改善箇所説明図

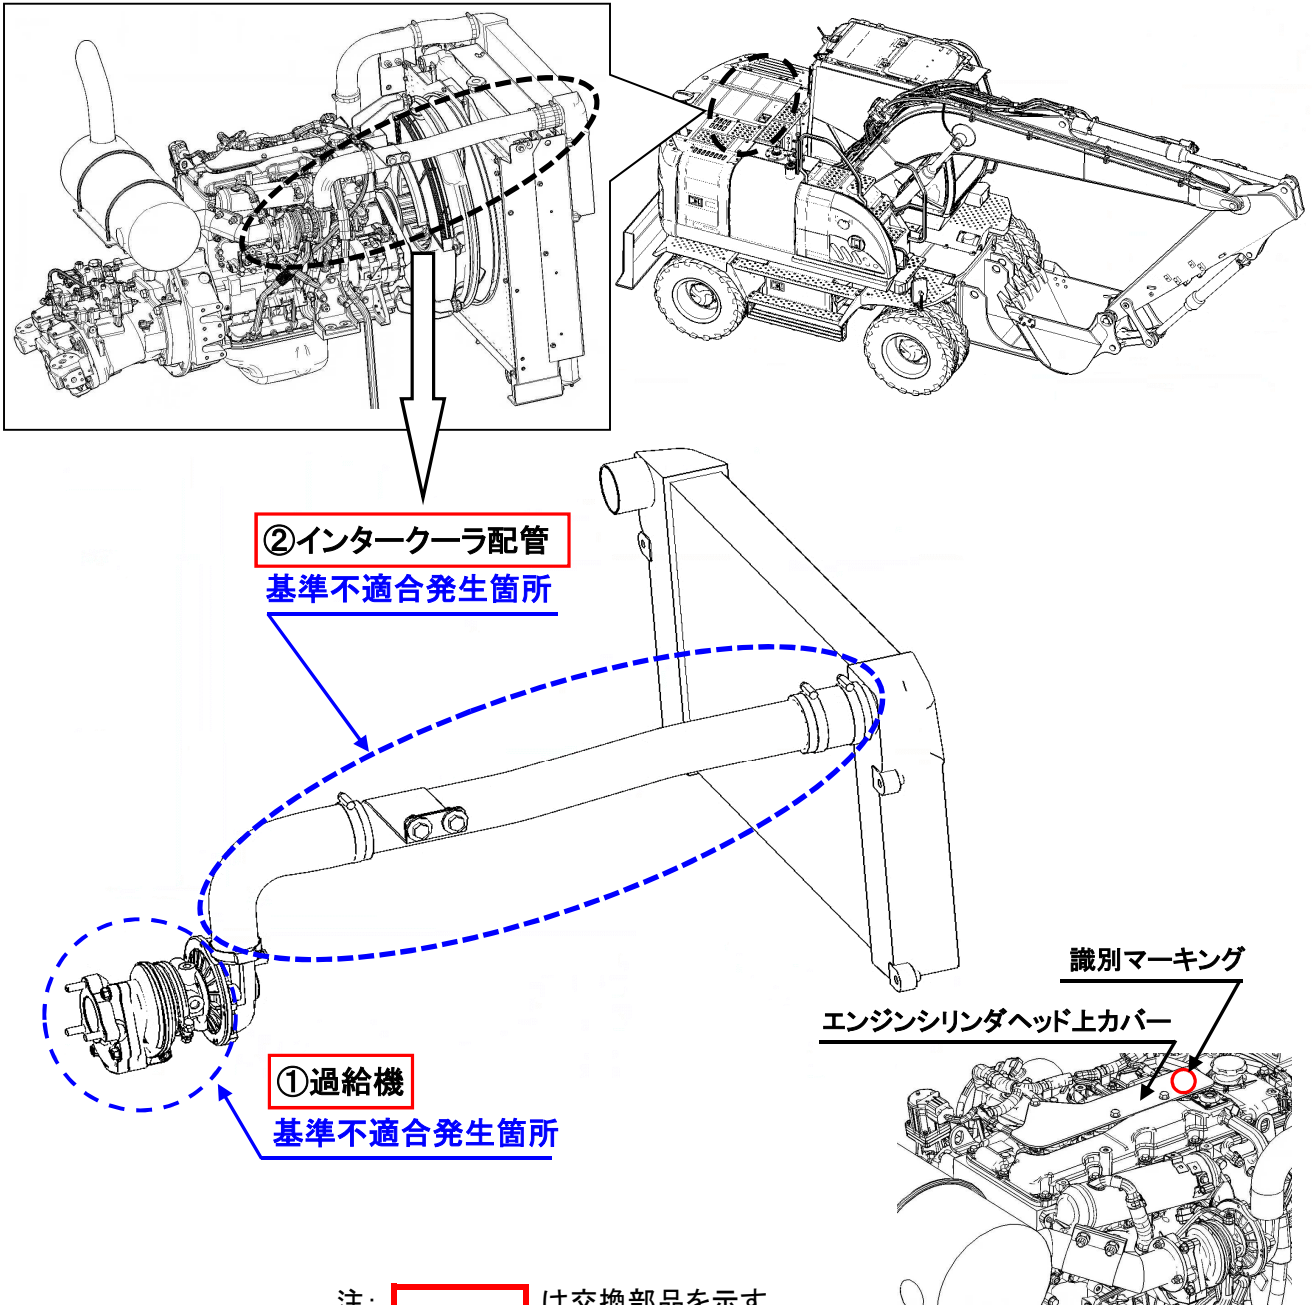
- ①ショベル・ローダの過給機において、コンプレッサ翼車のバランス調整溝の加工が不適切なため、耐久性が不足しているものがある。そのため、当該翼車に亀裂が生じ、そのまま使用を続けると、当該翼車の亀裂が進行し、過給機が破損して、最悪の場合、走行できなくなるおそれがある。
- ②ショベル・ローダのインタークーラ配管において、過給機とインタークーラの振動を吸収するチューブの長さが不適切なため、振動を十分に吸収できないものがある。そのため、振動により過給機に亀裂が生じ、そのまま使用を続けると、過給機が破損して、最悪の場合、走行できなくなるおそれがある。

- ①全車両、過給機を対策品に交換する。
- ②全車両、インタークーラ配管を対策品に交換する。

識別: エンジンシリンダヘッド上カバー部に白色ペイントにてマーキングを行う。
